BAGIAN V

EVALUASI RANCANGAN

5.1 Review Evaluatif dari Dosen Pembimbing dan Penguji

Gambar 5.1 Peletakan Shaft

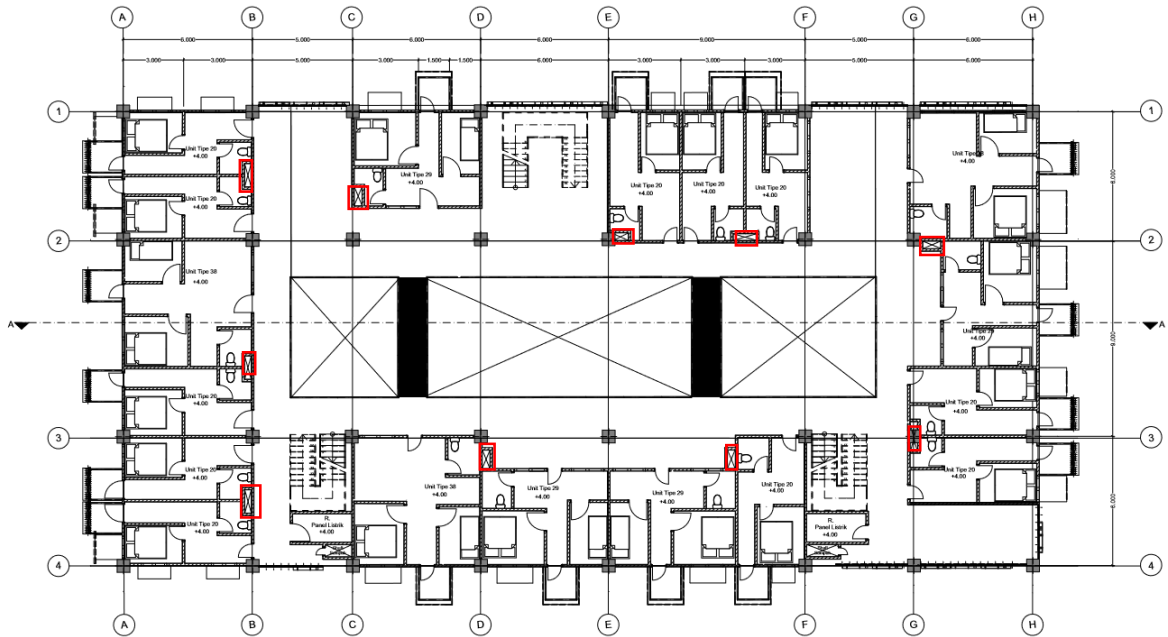
Letak shaft yang berada di luar ruang hunian dan terkesan menonjol mengakibatkan koridor terkesan sempit dan dapat mengganggu jalur sirkulasi pengguna hunian. Sehingga, sebaiknya shaft plumbing diletakkan di dalam hunian namun tetap ada akses keluar untuk mempermudah perawatan dan tidak mengganggu privasi penghuni.

Gambar 5.2 Detail Ruang Komunal

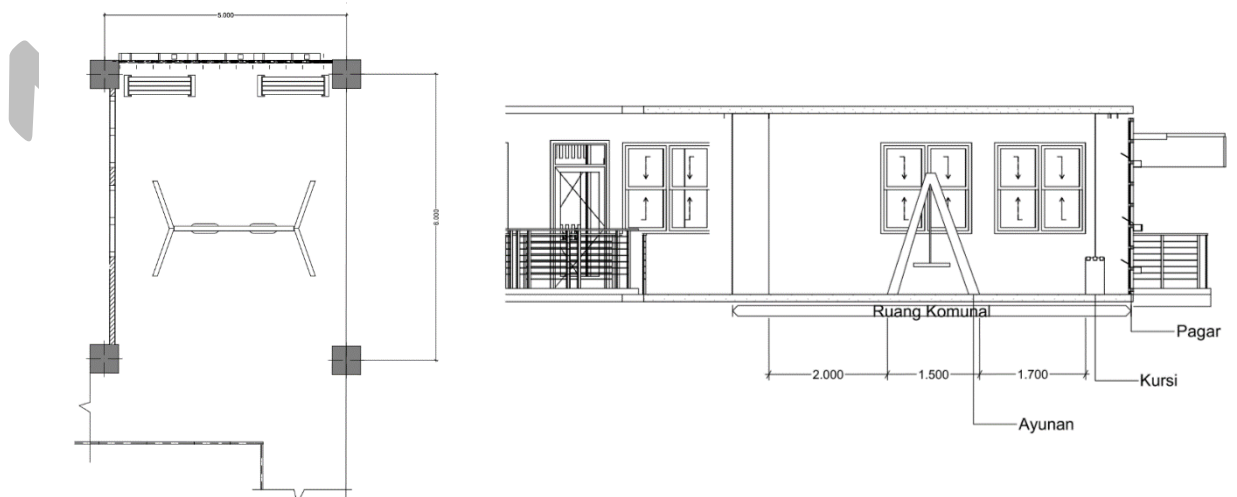
5.2.2 Detail Ruang Komunal

Ruang komunal diletakkan di setiap lantai dan terletak di antara ruang-ruang hunian masyarakat untuk meningkatkan interaksi sosial masyarakat. Ruang komunal ini berisi area duduk duduk dan mengobrol, dan terdapat ayunan sebagai area bermain anak anak.

Gambar 5.3 Detail Shading

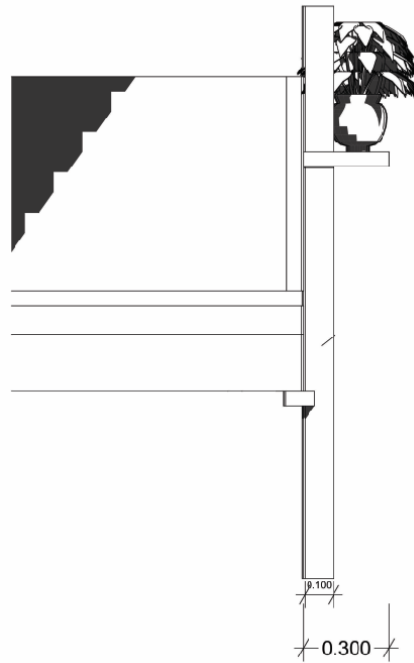
5.2.3 Shading dibuat lebih efisien

Peletakan shading dibuat lebih efisien untuk menghemat biaya pembuatan dan untuk memperlihatkan kesan sederhana. Shading dibuat lebih panjang untuk mengurangi letak shading yang sebelumnya sudah diterapkan.
